泊発電所3号炉 保安電源設備について (審査会合における指摘事項回答)

1. 審査会合指摘事項に対する回答

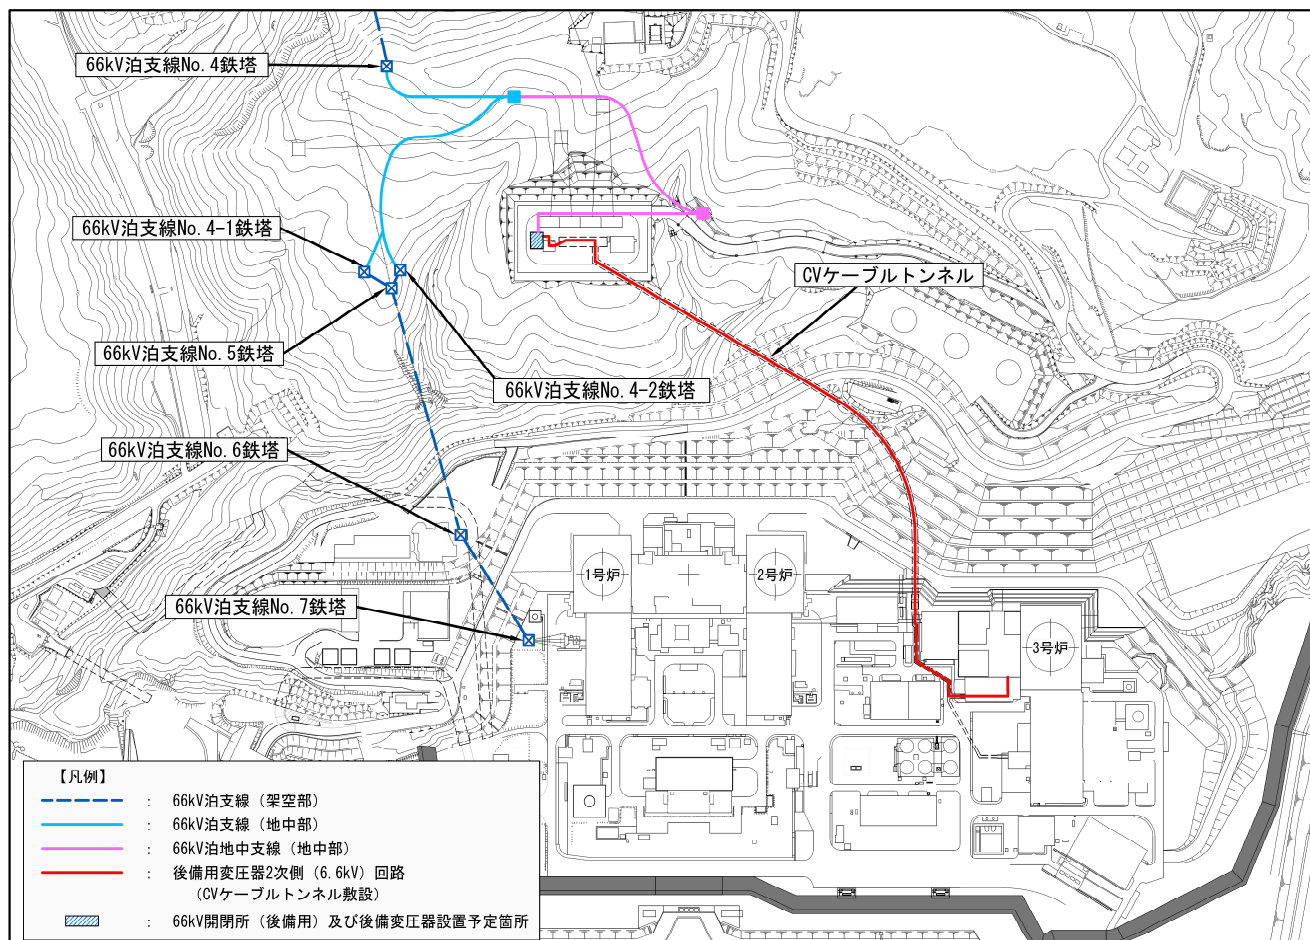
66kV送電線は、電力系統に連系する外部電源系として適合性の説明に用いられているが、同資料中に「更なる信頼性向上対策」と記載されている箇所もあり説明に一貫性がないため、当該設備の位置付けを明確に説明すること。その上で、275kV送電線（泊幹線、後志幹線）は2ルート確保されているものの、倒壊時に相互に干渉し合う距離であることから、66kV送電線の位置付けを踏まえて、「電線路のうち少なくとも一回線は、他の回線と物理的に分離して受電できるものでなければならない」という基準要求に対する適合性を説明すること。

設計方針を変更し、基準適合に必要な設備として66kV開閉所（後備用）及び後備変圧器を設置するとともに、66kV送電線についても基準適合に必要な設備と位置付ける。

電線路（送電線）の物理的分離に係る基準要求に対しては、275kV送電鉄塔の倒壊を前提とした共倒れの影響を踏まえても、基準適合に必要な66kV送電線により、275kV送電線と物理的に分離した電力供給ルートが確保できる旨の記載を資料に反映する。
